เรื่อง แจ้งข้อแนะนำเพิ่มเติมเกี่ยวกับข้อกำหนดการสลับยาง  
รุ่นรถ รถปิกอัพและรถยนต์นั่งอเนกประสงค์

การดูแลและ  
บำรุงรักษา

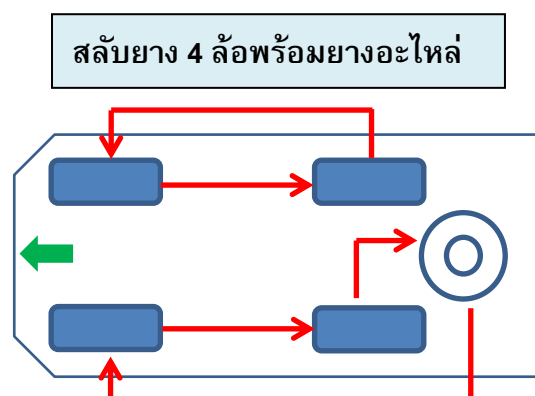
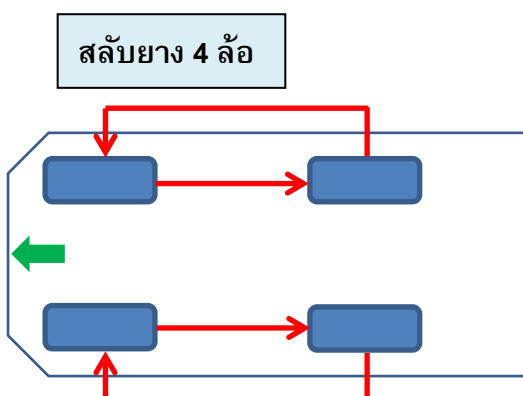
กรณีที่ 1 : ถ้าไม่มีความผิดปกติ

กรณีที่ 2 : ถ้ามีความผิดปกติ

ให้สลับยาง 4 ล้อ พร้อมถ่วงล้อ 2 ล้อหน้า

ให้สลับยาง 4 ล้อ พร้อมถ่วงล้อทั้ง 4 ล้อ

สลับยาง 4 ล้อ

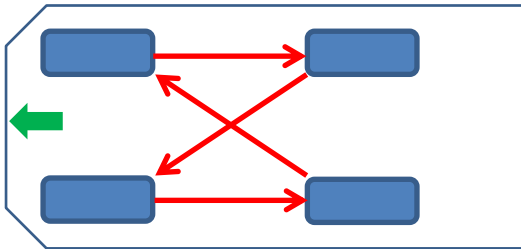
กรณีหน้ายางสึกหรอแบบเสมอกัน ให้สลับยางตามวิธีการดังรูปต่อไปนี้

- เพื่อให้เป็นมาตรฐานในการปฏิบัติงานของศูนย์บริการ ขอให้ใช้วิธีการสลับยาง 4 ล้อเท่านั้น
- สำหรับรถรุ่นที่ติดตั้งล้ออะลูมิเนียมอัลลอย แต่ยางอะไหล่เป็นกระแทะเหล็ก ไม่ใช่ล้ออะลูมิเนียมอัลลอย ยางอะไหล่นี้ใช้ได้ ในกรณีฉุกเฉินเท่านั้น (ห้ามนำมาใช้ในการสลับยาง)

สลับยาง 4 ล้อพร้อมยางอะไหล่

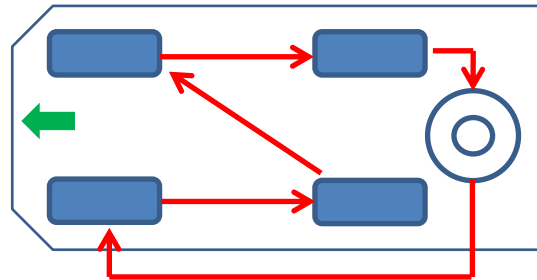
กรณีหน้ายางสึกหรอแบบด้านเดียว ให้สลับยางตามวิธีการดังรูปต่อไปนี้
